改善箇所説明図

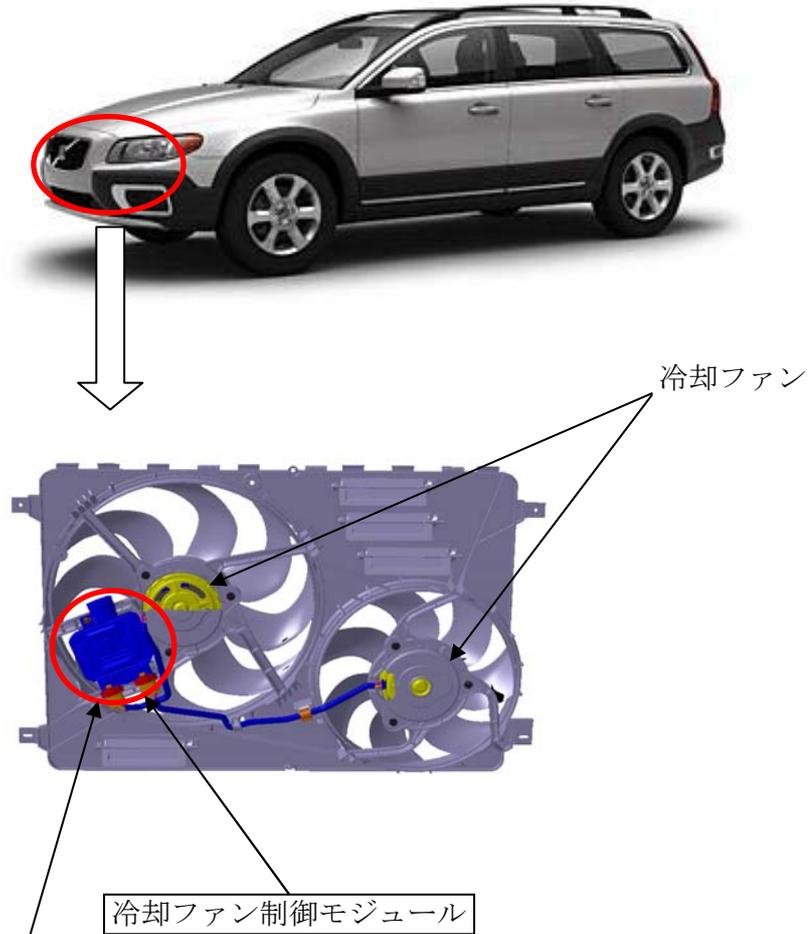
基準不適合発生箇所

原動機の冷却ファン制御モジュールのプログラムが不適切なため、原動機制御モジュールから送られる冷却ファン制御信号が正しく処理されず、冷却ファンが作動しない場合がある。そのため、原動機の水溫異常によりエンジン警告灯が点灯し、そのまま使用を続けると、オーバーヒートし、走行不能となるおそれがある。

改善の内容

全車両、冷却ファン制御モジュールを正しいプログラムが書き込まれた対策品と交換する。

識別

左前席ドアヒンジ取り付けボルトに黄色ペイントを塗布する。
